(仮称)宗谷岬風力発電事業 更新計画  
環境影響評価方法書

補足説明資料

令和2年4月

株式会社ユーラスエナジーホールディングス

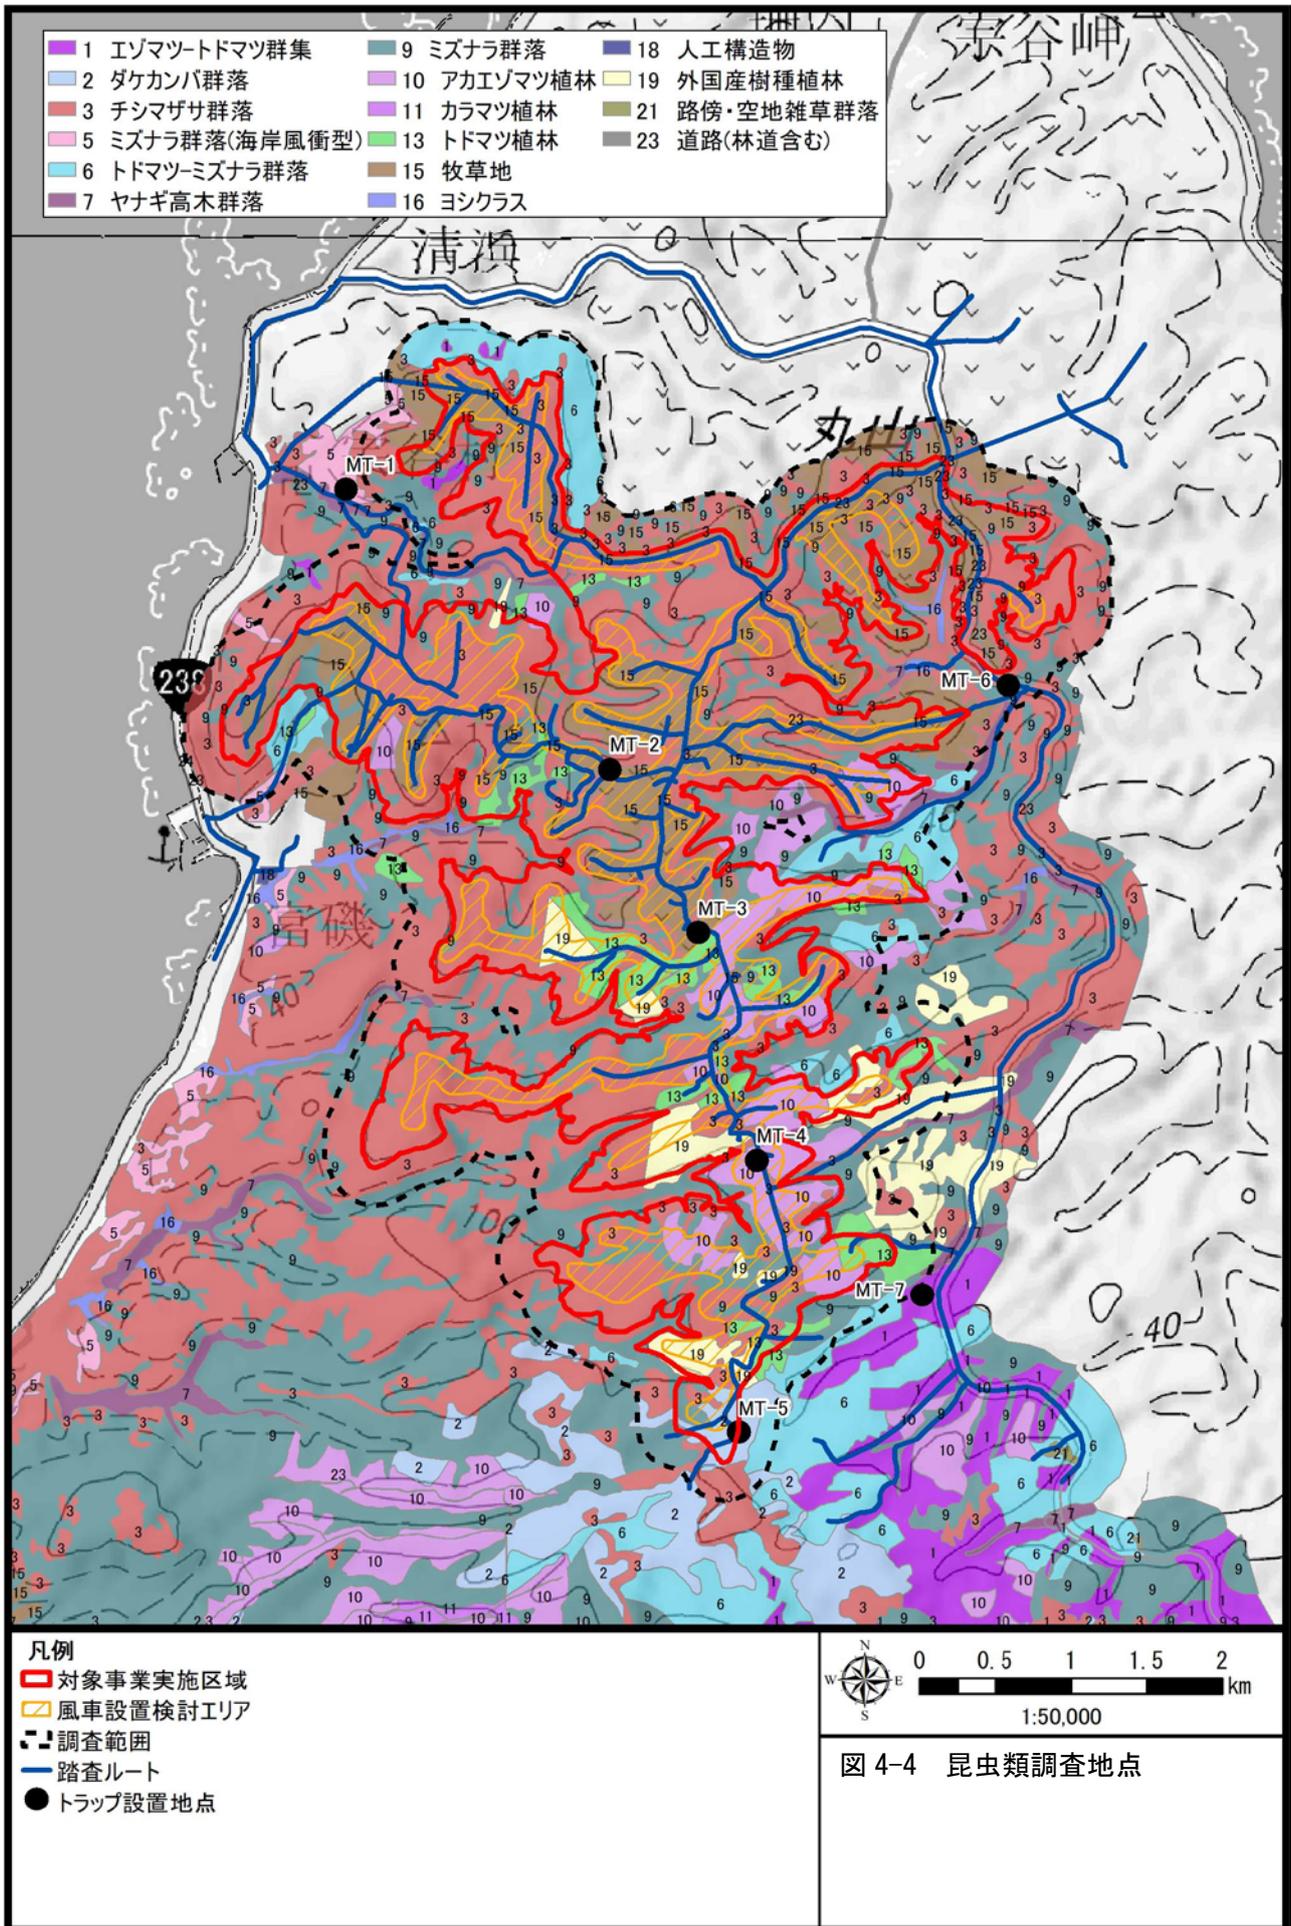
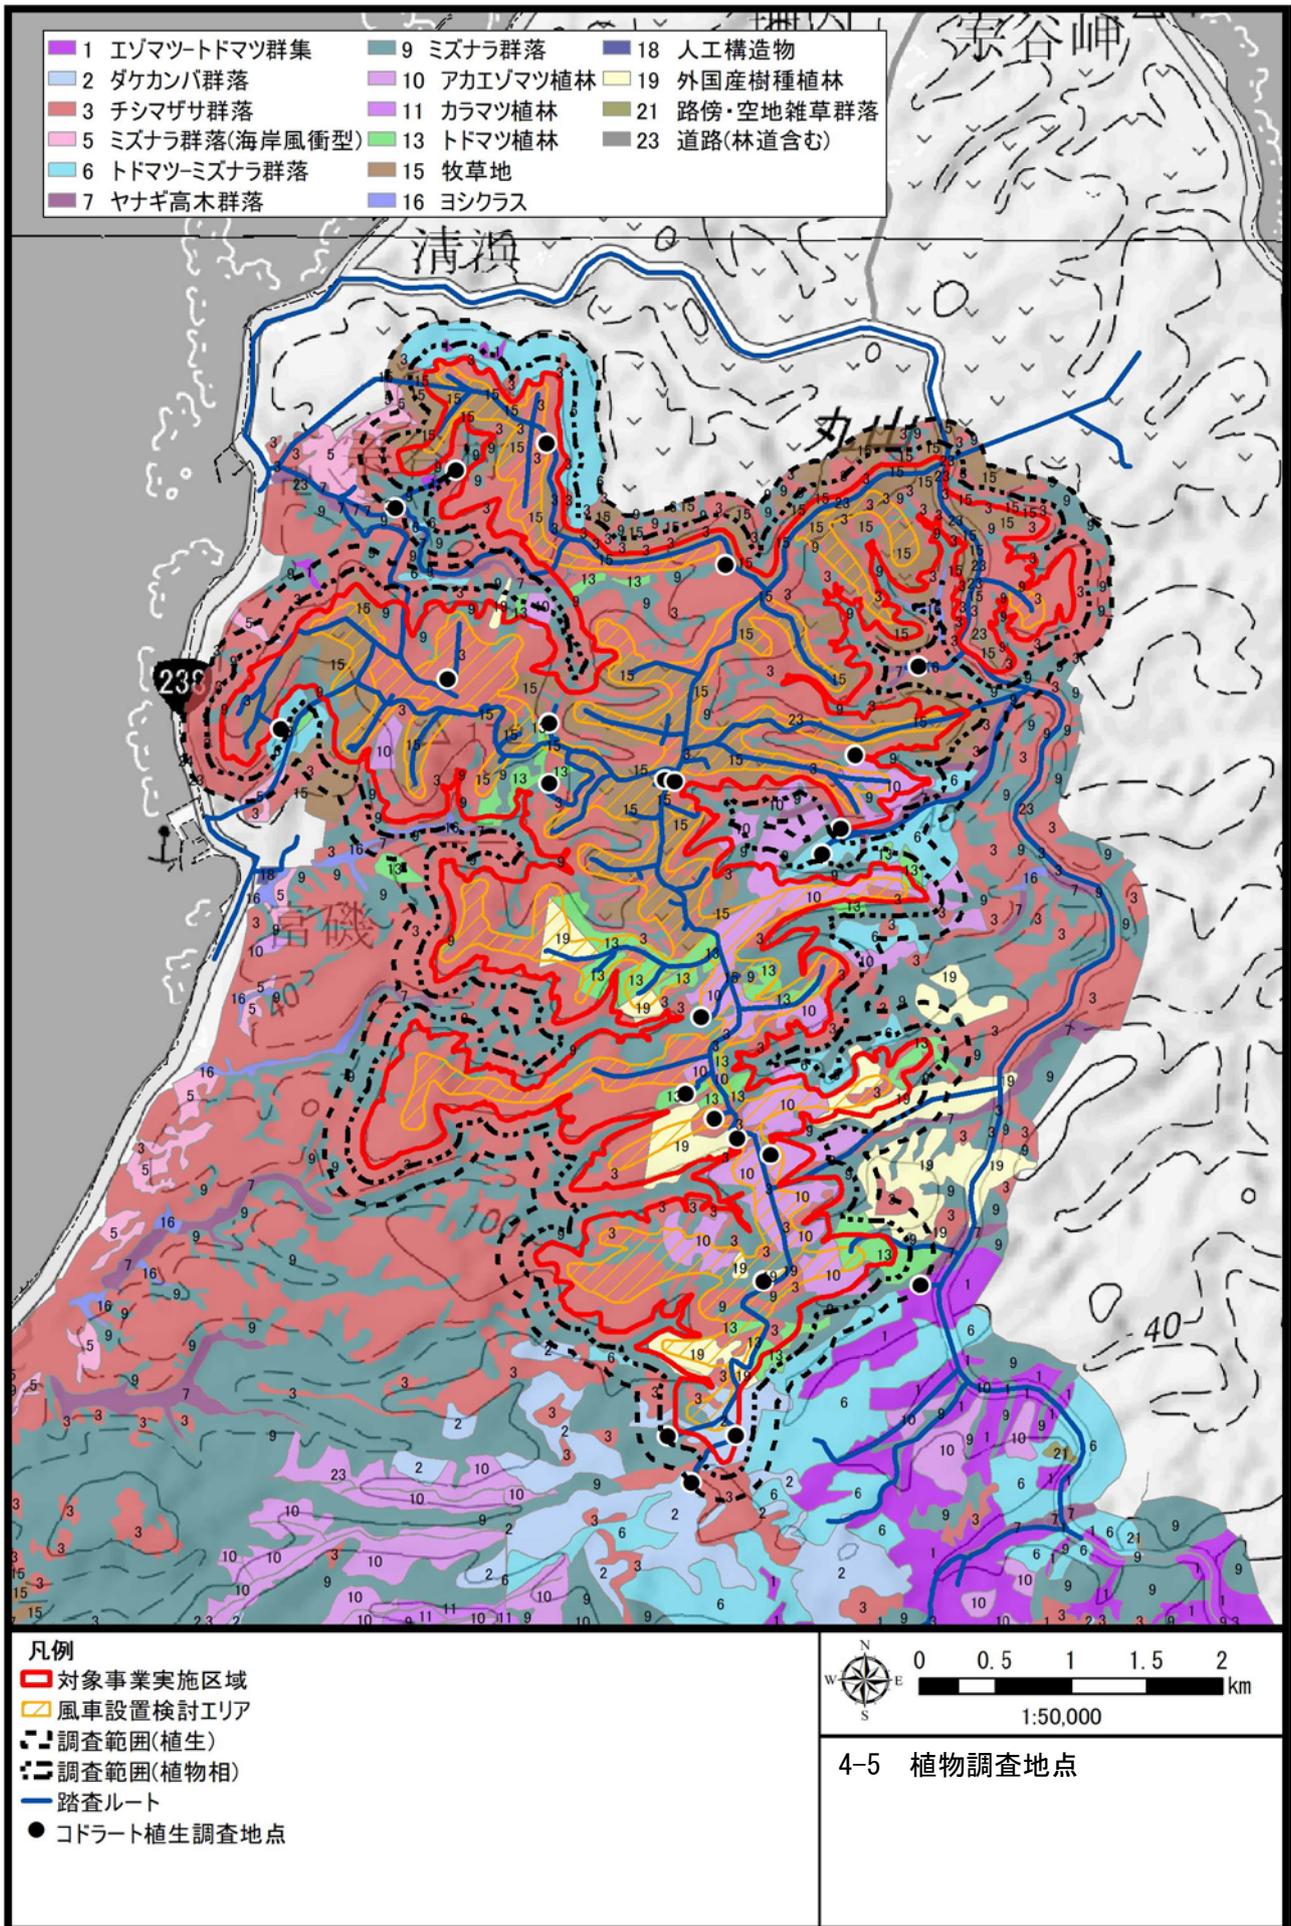
植生図を示す。

動植物の調査地点と植生図の位置関係をお示しいたします。(図 4-1～図 4-5)

図 上位性注目種（キタキツネ）への影響予測・評価の手順

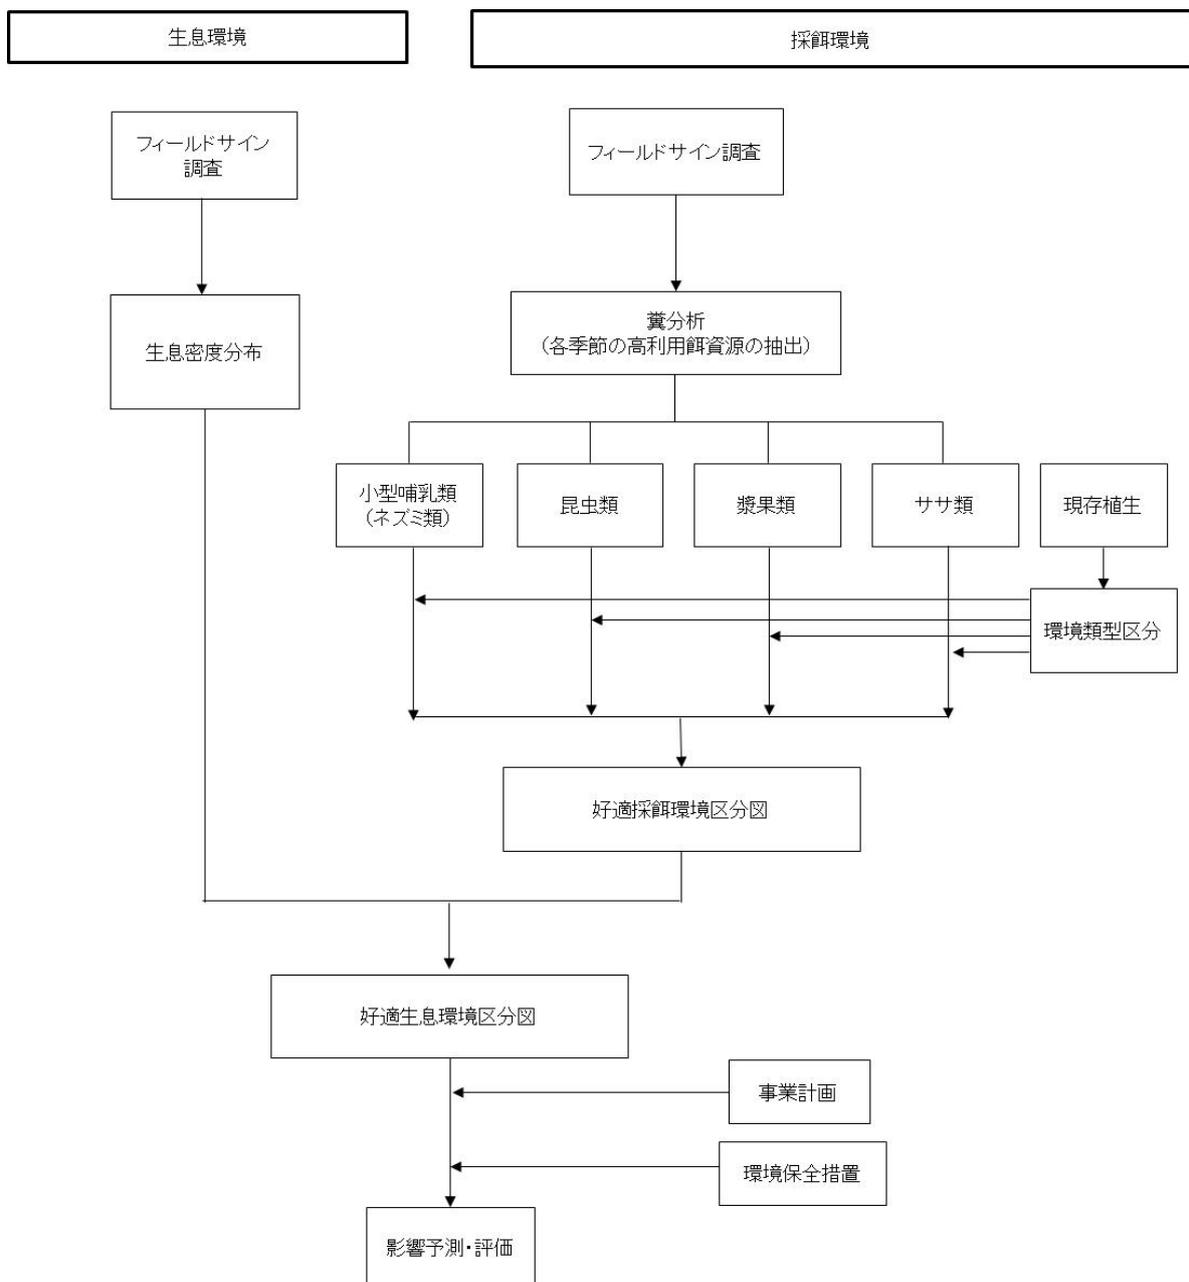
上位性、典型性注目種に対する影響予測フロー図を提示願います。

それぞれの注目種に対する影響をどのようなパラメータを取り上げ、どのような調査項目をどのような手法で調査するのか記載されていませんので具体的に説明願います。

現段階で予定している予測手法を以下にお示しいたします。

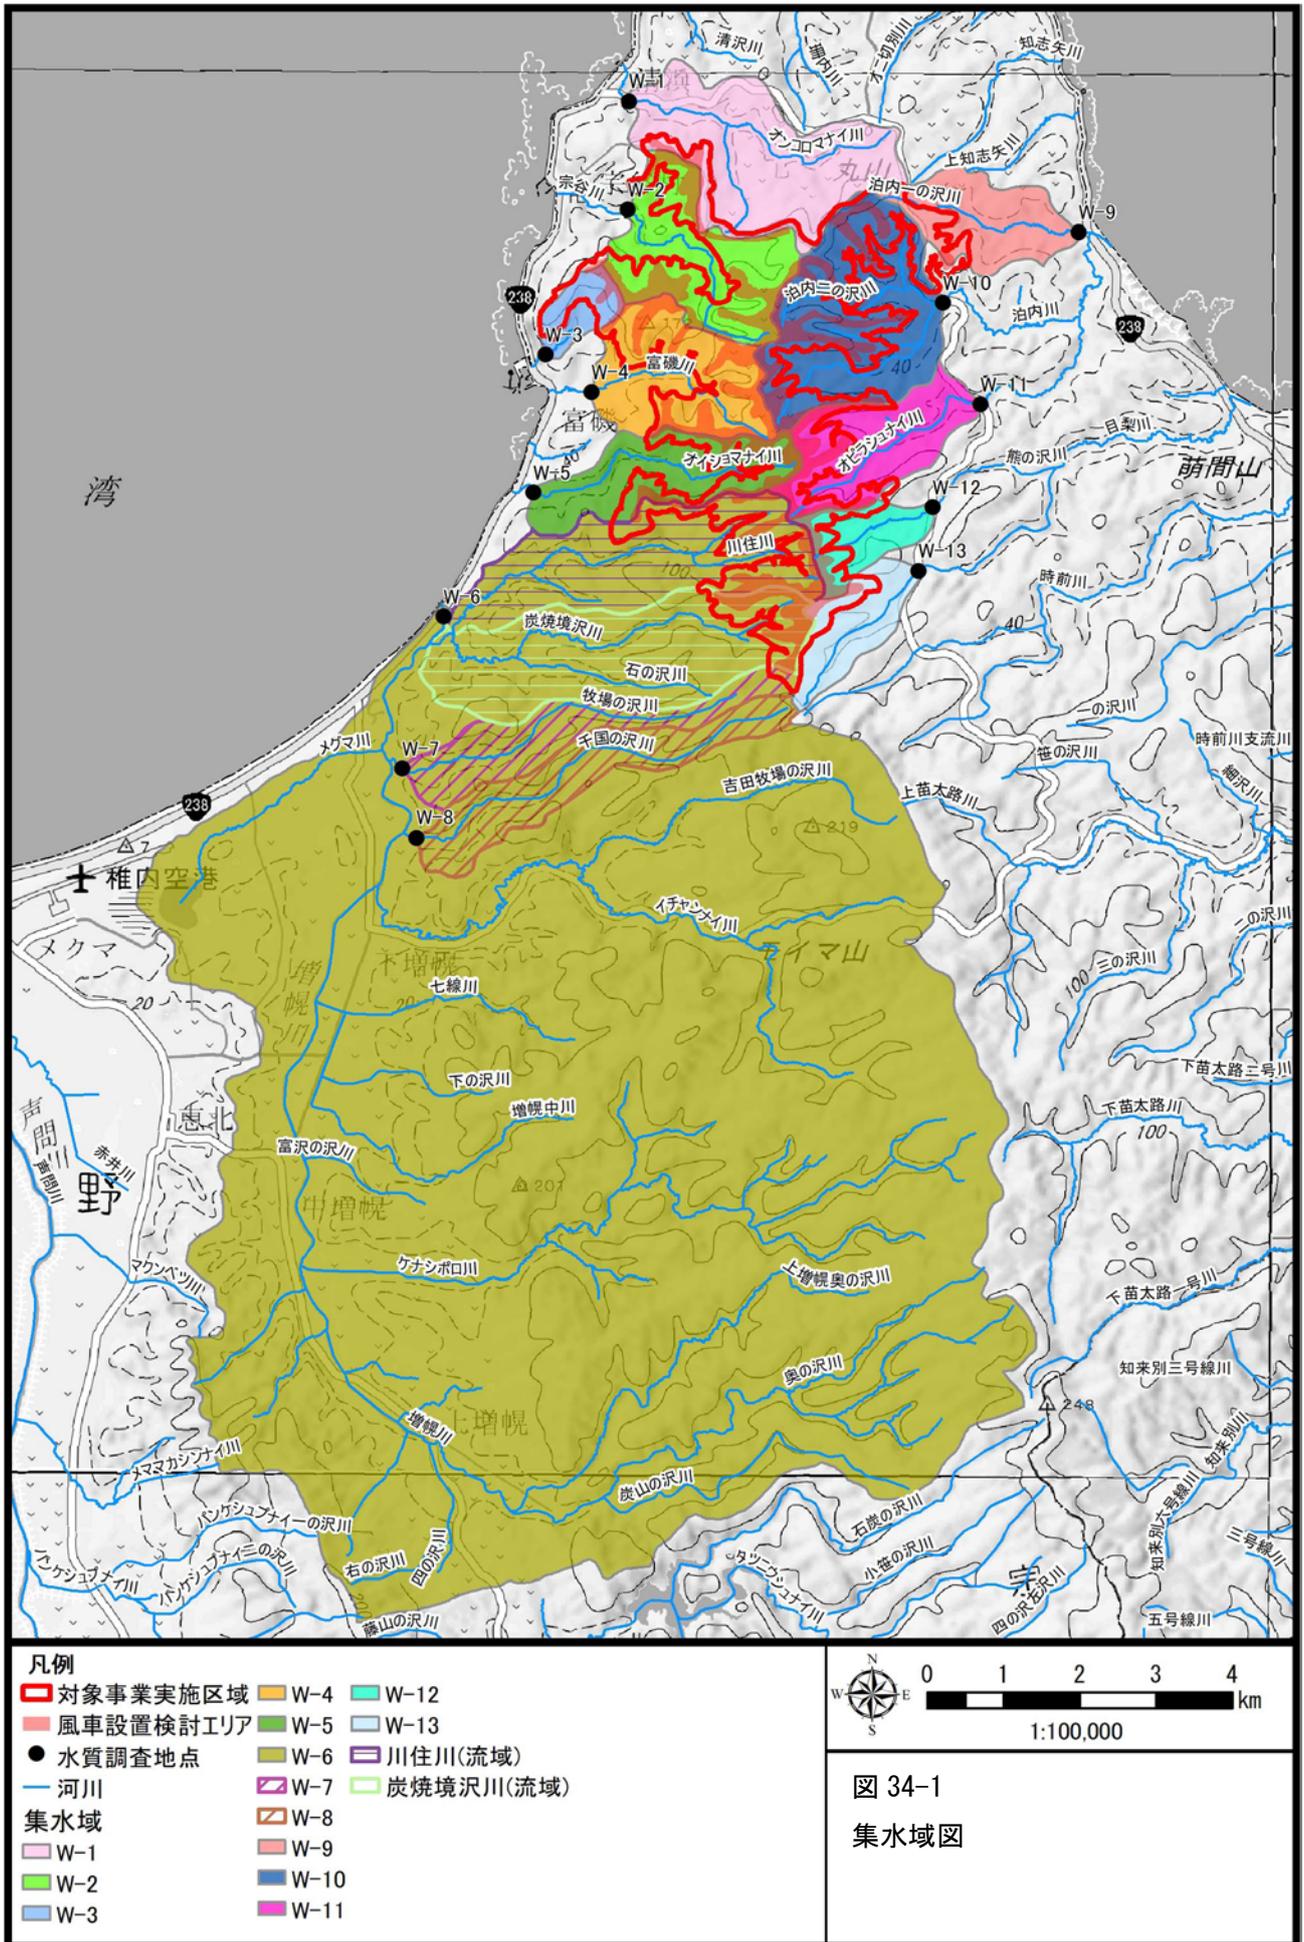
図6.2-3 各水質調査地点の集水域を示してください。

図 34-1 にご指摘を踏まえた図を示します。

図 43-1

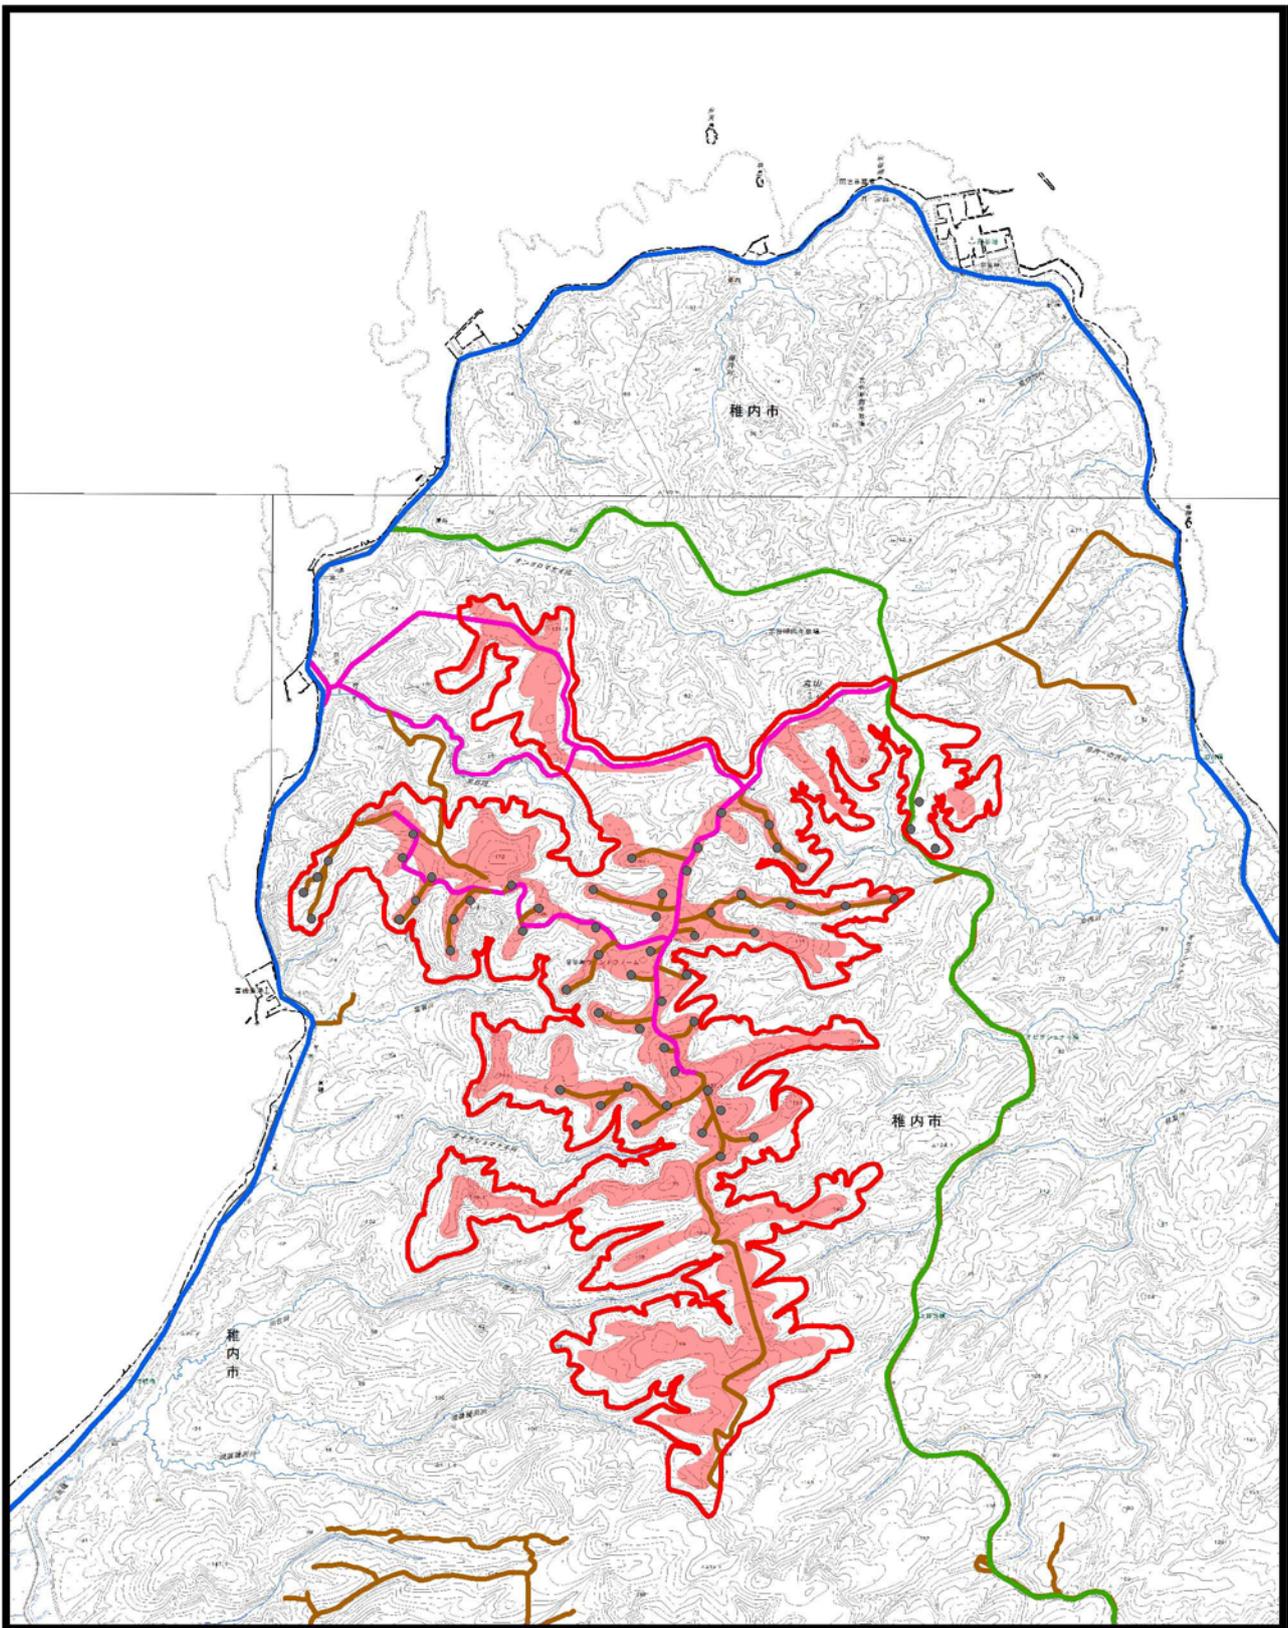
対象事業実施区域内の既存道路ともう少し細かい地形がわかる図を見せていただけませんか。

図 43-1 に、2.5 万分の 1 の地図を基にした対象事業実施区域及びその周囲の既存道路をお示しいたします。
